Deel P 400	Groep 28
Betreft inhouden bij accelereren B18FT	NO. NL404
	Datum 890712

Service Bulletin

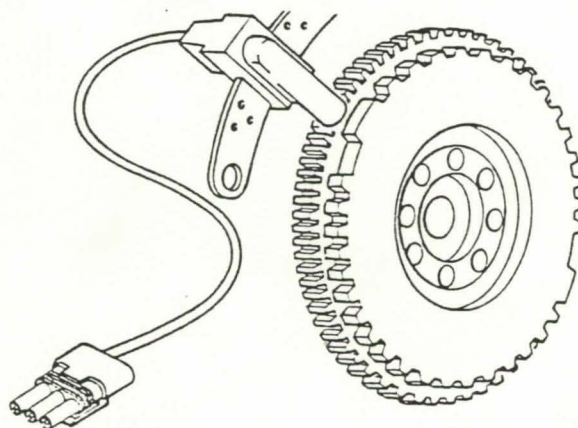
Onderzoek heeft aangetoond dat de volgende fouten het meest voorkomen.

- Onderbreking in de vliegwielsensor zelf.
- Draad uit de stekker getrokken.
- Draad gebroken in de kabelboom, een paar cm. vanaf de stekker.

Wanneer een slecht contact in de bedrading gevonden is, moet altijd gecontroleerd worden of de vliegwielsensor kabel lang genoeg is.

Wanneer de kabel niet lang genoeg is, moet de vliegwielsensor door een speciale servicesensor met een langere kabel vervangen worden.

Deze vliegwielsensor is beschikbaar onder o/n 3344247-6.
